Central Solar Fotovoltaica do Alqueva e Linha de Interligação a 400 kV associada

Artigo 16.º

Volume 1 - Relatório Ambiental

SOLID TOMORROW –
Energia Unipessoal,
Lda.

Quadro 2.2 – Resumo das principais considerações levantadas pela CA

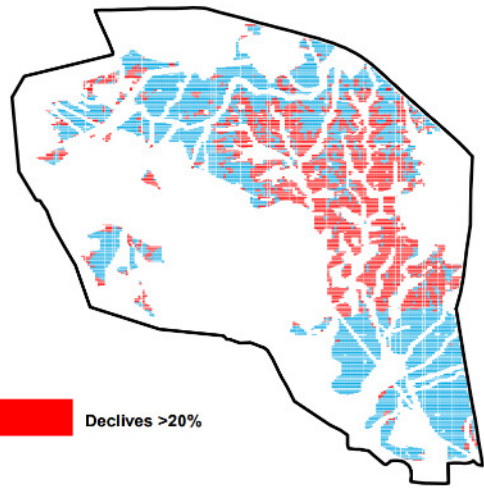
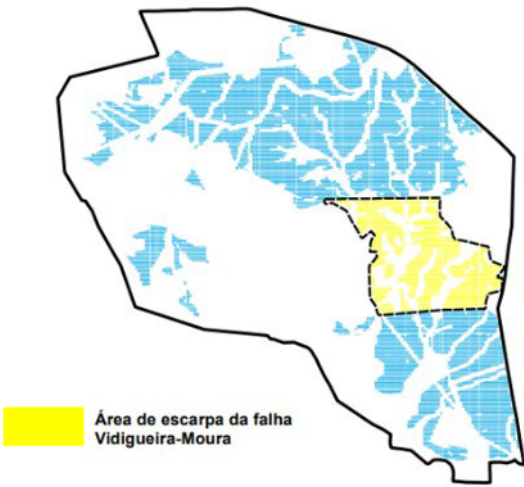
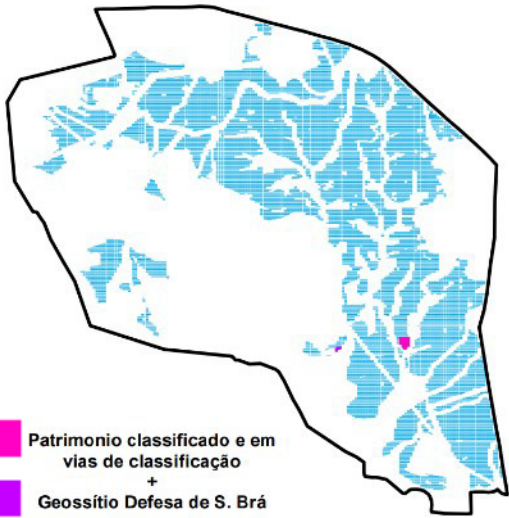
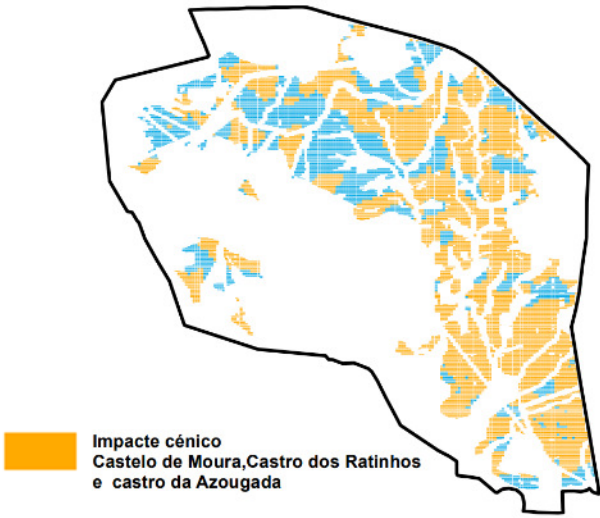
Principais considerações levantadas pela CA	Afetação de mesas (ha) resultante das questões levantadas pela CA
A afetação de áreas de habitat de alimentação para os quirópteros	 130,81 ha / <u>283 MWp</u>

Principais considerações levantadas pela CA	Afetação de mesas (ha) resultante das questões levantadas pela CA
Afetações de áreas com declives > 20% (risco de erosão)	 72,86 ha/<u>158 MWp</u>
Afetação da área de escarpa da falha Vidigueira – Moura	 31,03 ha/<u>67 MWp</u>

Principais considerações levantadas pela CA	Afetação de mesas (ha) resultante das questões levantadas pela CA
Afetação de painéis fotovoltaicos no Geossítio Defesa de S. Brás e junto ao afloramento rochoso Malhada da Defesa 3	 0,44 ha/<u>952 kWp</u>
Diminuir a incidência visual dos painéis, em particular nos bens classificados ou em vias de classificação (Castelo de Moura, Castro dos Ratinhos e Castro da Azougada)	 127,06 ha/<u>275 MWp</u>

Quadro 3.1 – Resumo das principais considerações levantadas pela CA vs. Proposta apresentada pelo Promotor

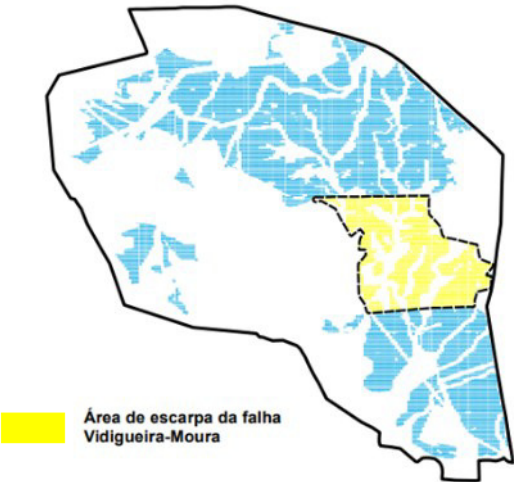
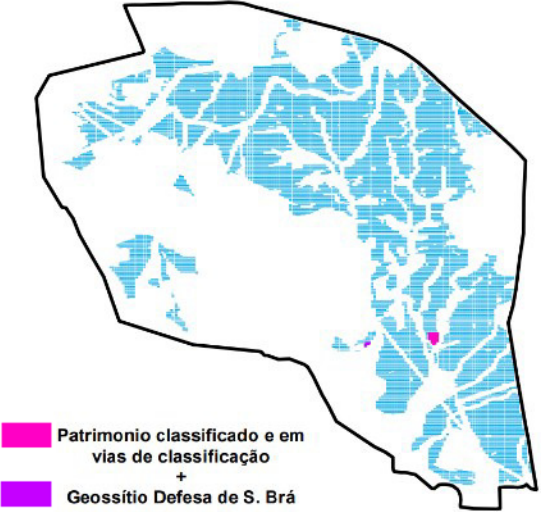
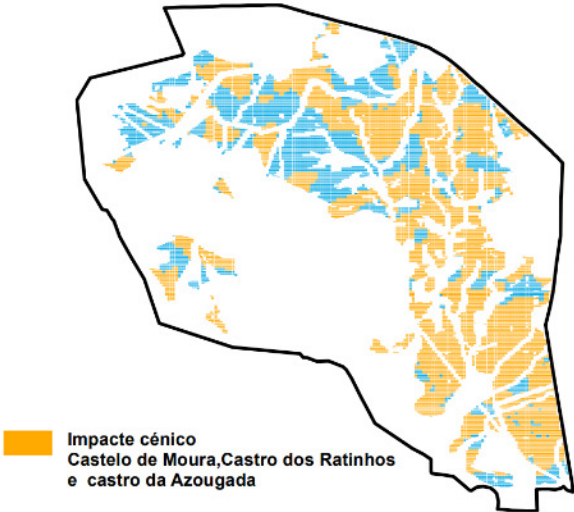
Principais considerações levantadas pela CA	Afetação de painéis (ha)/ perda de potência (MW) resultantes das considerações levantadas pela CA	Lista das soluções apresentadas pelo promotor	Propostas/ medidas
A afetação de áreas de habitat de alimentação para os quirópteros	 130,81 ha/283 MWp	Redução de área de mesas (c.a. 23,37 ha*) que representa uma redução de 43,29MWp. Plano de Compensação da Perda de Espaço Biótico para os Quirópteros (PCPEBQ): Requalificação/reconversão das áreas remanescentes do Projeto reformulado, em articulação com o Plano de Estrutura Verde e de Integração Paisagística (PEVIP), antes e após a fase de construção. Requalificação de uma área adicional localizada a norte do Projeto dentro do <i>buffer</i> de proteção ao abrigo - AIN Moura III (5 km), antes da fase de construção do Projeto reformulado.	Remoção de mesas (c.a. 23,37 ha*) que disponibiliza cerca de 50,15 ha de habitat. <u>Na área remanescente ao Projeto reformulado (c.a. 457,04 ha):</u> ◆ Requalificação/recuperação das áreas de povoamentos de azinheiras (223,54 ha); ◆ Requalificação/recuperação das áreas de pomar (3,05 ha); ◆ Requalificação/recuperação das áreas de povoamento de alfarrobeira (3,98 ha); ◆ Requalificação/recuperação de áreas de olival de sequeiro remanescente (130,13 ha), não impactado diretamente pela

Principais considerações levantadas pela CA	Afetação de painéis (ha)/ perda de potência (MW) resultantes das considerações levantadas pela CA	Lista das soluções apresentadas pelo promotor	Propostas/ medidas
Afetações de áreas com declives > 20% (risco de erosão)	Declives >20% 72,86 ha/158 MWp	Durante o processo, foram apresentadas versões revistas do Plano de Controlo de Erosão, que incluíam mais parâmetros específicos do local; Confrontação dos resultados do modelo apresentado em EIA consolidado com os obtidos, utilizando a equação universal da perda de solo; Nova modelação especialmente desenvolvida para analisar o efeito de beirado no local; Redução de áreas sujeitas a movimentação de terras, especialmente dentro da área de escarpa da falha Vidigueira – Moura. Retirada de 207 mesas (<u>c.a. 1,85</u> ha);	Remoção de mesas (c.a.12,77 ha)

Principais considerações levantadas pela CA	Afetação de painéis (ha)/ perda de potência (MW) resultantes das considerações levantadas pela CA	Lista das soluções apresentadas pelo promotor	Propostas/ medidas
Afetação da área de escarpa da falha Vidigueira – Moura	 Área de escarpa da falha Vidigueira-Moura 31,03 ha/<u>67 MWp</u>	Medidas complementares a acrescentar durante a fase de construção e de exploração (ex: disciplinar a ação de construção (estio e período húmido), medidas de engenharia natural para atenuar o escoamento em encosta, reforço do projeto de drenagem). Adoção de uma estrutura fixa específica que acompanha o relevo natural, permitindo a instalação eficiente dos painéis mesmo em áreas com declives acentuados, e minimizando a necessidade de terraplenagem.

Principais considerações levantadas pela CA	Afetação de painéis (ha)/ perda de potência (MW) resultantes das considerações levantadas pela CA	Lista das soluções apresentadas pelo promotor	Propostas/ medidas
Remoção dos painéis fotovoltaicos no Geossítio Defesa de S. Brás e remoção de painéis junto ao afloramento rochoso Malhada da Defesa 3	 0,44 ha/<u>952 kWp</u>	Remoção de mesas na envolvente do geossítio e junto ao elemento patrimonial (Malhada da Defesa 3).	Remoção de mesas (c.a 0,44 ha)

Principais considerações levantadas pela CA	Afetação de painéis (ha)/ perda de potência (MW) resultantes das considerações levantadas pela CA	Lista das soluções apresentadas pelo promotor	Propostas/ medidas
Diminuir os impactes paisagísticos/ cénicos do projeto (Castelo de Moura, Castro dos Ratinhos e Castro da Azougada)	 127,06 ha/275 MWp	Remoção de mesas em 23,37 ha* para diminuir os impactes paisagísticos. Constituição de sebes de absorção visual e requalificação do mosaico de ocupação dos solos no âmbito da revisão do PEVIP. 43,29MWp de capacidade instalada foi eliminada na área total do projeto.	Remoção de mesas: <u>(c.a. 23,37 ha*)</u>

Figura 5.4 – Mapa de declives da área de estudo da CSF do Alqueva- apresentada no Parecer da CA

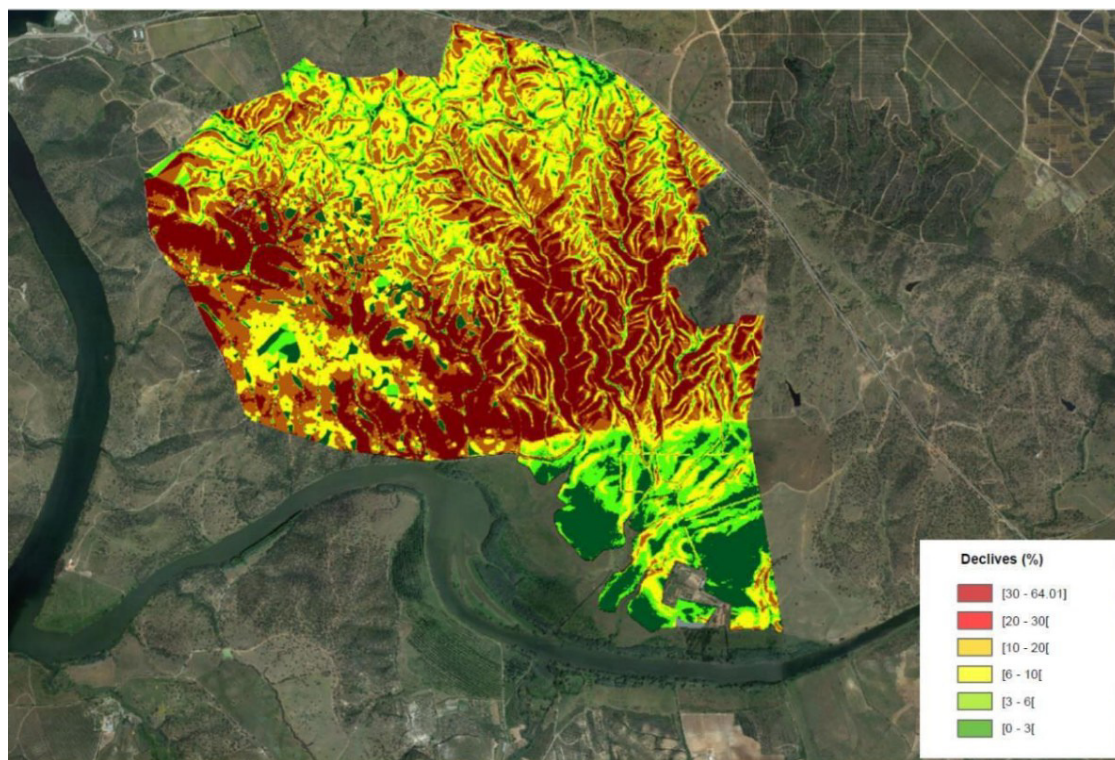
de estudo, estabelece, para norte, um relevo vigoroso, com declives predominantemente superiores a 20%. É nesta extensão, de aproximadamente 1 km e com orientação N-S, que se perspetivam maiores impactes, pois encontra-se prevista a implementação de algumas mesas fotovoltaicas nas áreas de maiores declives.

Figura 5.6 – Retirada de painéis nas maiores superfícies onde estavam previstas movimentação de terras, dentro da área de escarpa da falha Vidigueira-Moura

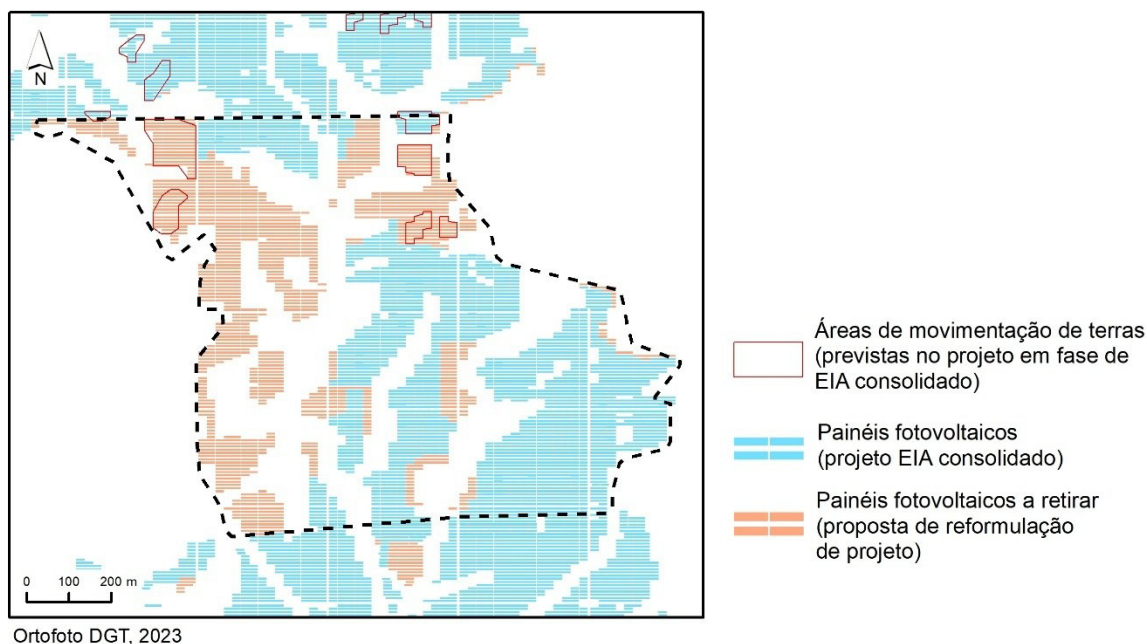
Os movimentos de terra planeados para o Projeto reformulado visam retificar o perfil da encosta, com uma inclinação de 26°, operando num intervalo de altura de 60 cm, através de escavações em terrenos que superam em altura o perfil definido ou através de aterros nas valas que se encontram abaixo do perfil. Esta solução representa uma redução significativa de áreas sujeitas a movimentação de terras, especialmente dentro da área de escarpa da falha Vidigueira – Moura. Adicionalmente, dentro da área de escarpa da falha Vidigueira-Moura, houve a preocupação de retirar as mesas que estavam previstas para as maiores áreas onde se exigia a movimentação de terras, envolvendo a remoção de 207 mesas, correspondente a 1,85ha (Figura 5.6).

Figura 5.9 – Ilustração apresentada no Parecer da CA, com a localização do geossítio Defesa de S. Brás, com as suas coordenadas (pino amarelo); com um polígono vermelho que circunscreve os painéis fotovoltaicos que deverão ser retirados do *layout* da CSF do Alqueva

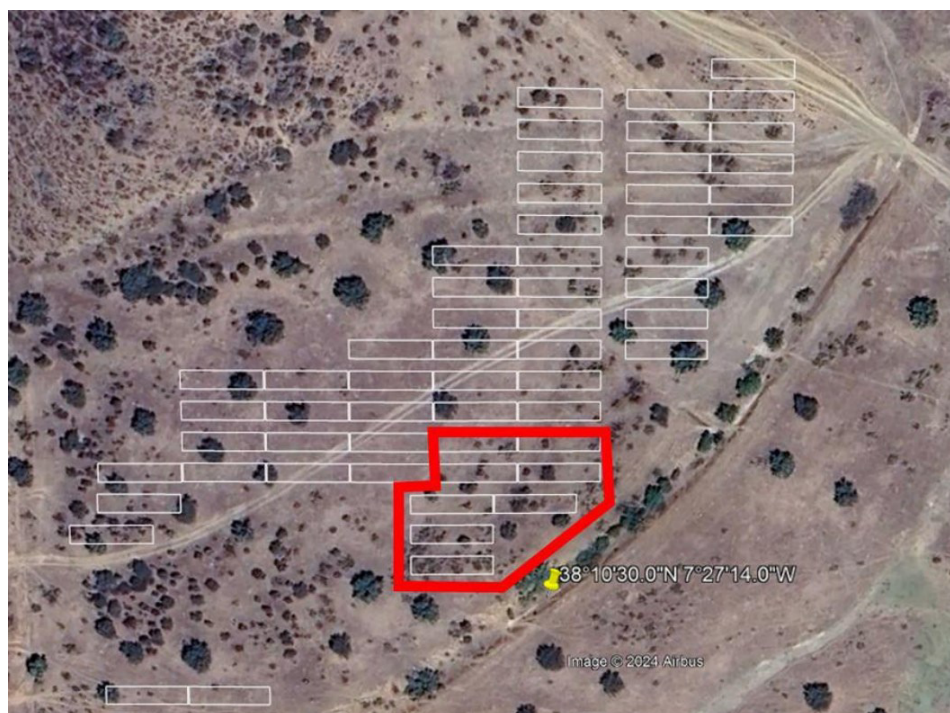
“devem ser removidos os painéis fotovoltaicos localizados no interior do polígono a vermelho da Figura 4, criando-se, deste modo, um afastamento ao geossítio na ordem dos 50 m”. A Figura 4 referida no Parecer, aqui reproduzida como Figura 5.9, sinaliza o grupo de painéis que deverão ser retirados do *layout* do projeto de forma a preservar adequadamente esta ocorrência

Figura 5.10 – Identificação dos painéis a remover na reformulação de *layout* junto ao geossítio da defesa de S. Brás

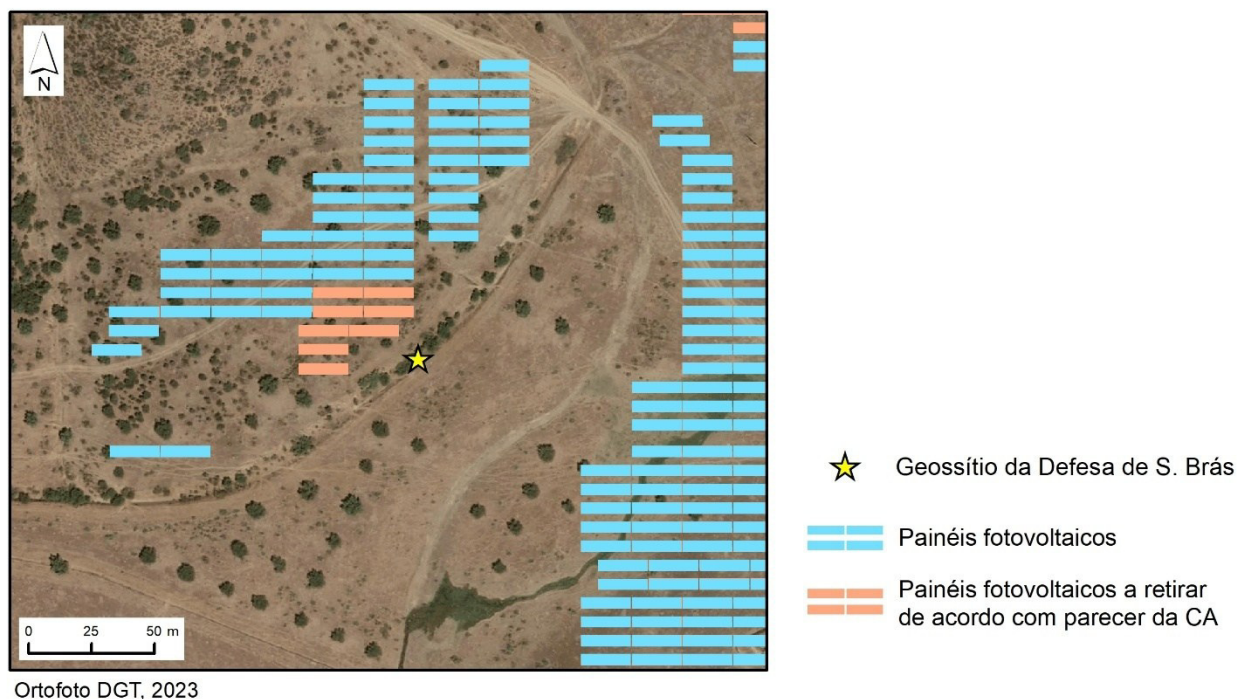
Em linha com esse objetivo inicial de preservação do geossítio, esta proposta de implementar uma faixa de proteção na ordem dos 50 m foi acolhida, e tem reflexo na nova reformulação de *layout*, tendo sido removidos os painéis que se encontravam dentro do polígono vermelho identificado no Parecer junto ao geossítio, como se pode verificar na Figura 5.10.

Figura 5.11 – Azinheiras que serão preservadas (nova reformulação do Projeto)

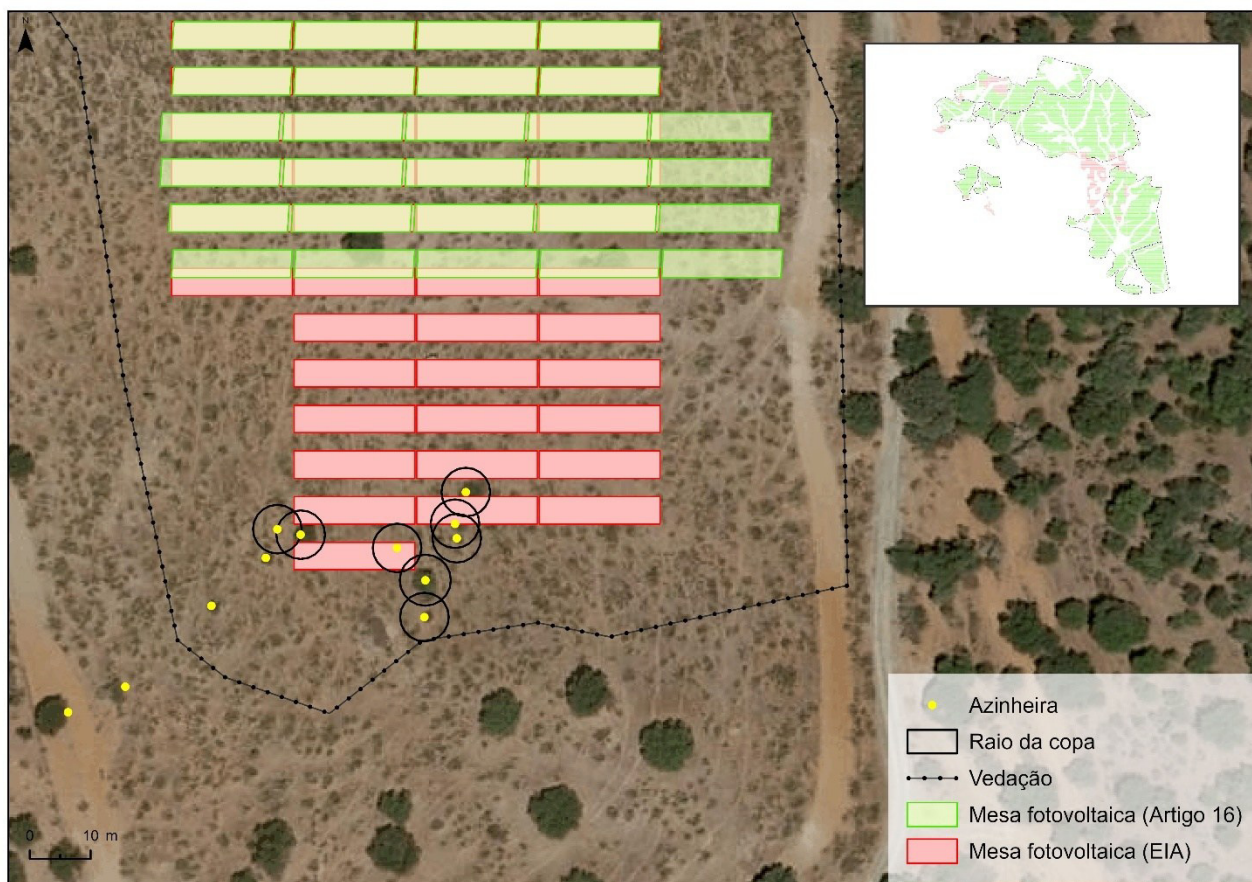
Destaca-se ainda que a remoção de painéis decorrente do impacto cénico do Castro da Azougada e Castro dos Ratinhos promoveu a redução em 8 exemplares do número de azinheiras isoladas que estavam previstas abater ou afetar (Figura 5.11), passando de 101 exemplares (94 azinheiras a abater e 7 a afetar) para 93 (88 azinheiras a abater e 5 a afetar).

Figura 5.19 – Enquadramento das ocorrências patrimoniais, Malhada da Defesa 1 e Malhada da Defesa 3

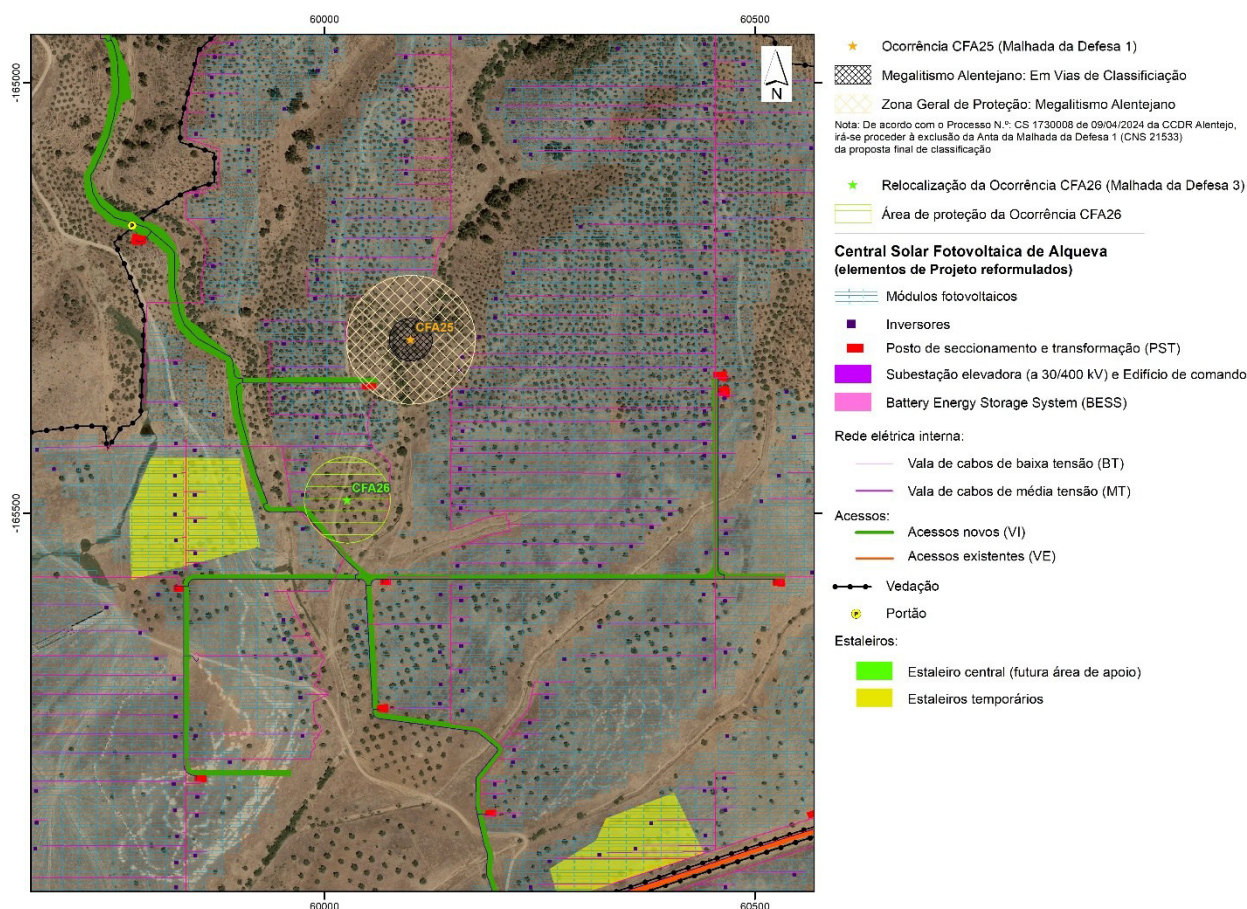
Numa perspetiva mais direcionada à questão patrimonial, procedeu-se ainda, à supressão de painéis fotovoltaicos e respetivas infraestruturas devido à realocização do elemento patrimonial Malhada da Defesa 3 (afloramento rochosos com gravuras/covinhas), solicitado no Parecer da CA “ (...) *quanto ao «afloramento rochoso Malhada da Defesa 3 (CNS 21192) foi efetivamente realocado, cerca de 112 metros a sudoeste do ponto originalmente apresentado» o que «implica a sobreposição de módulos fotovoltaicos, pelo que há necessidade nesta fase de ajustar as medidas de minimização»*”. Assim, com base na reformulação do *layout*, os painéis mais próximos situam-se atualmente a 59 metros desta ocorrência (Figura 5.19) Esta alteração reduz para improvável o risco de potencial afetação indireta da ocorrência.
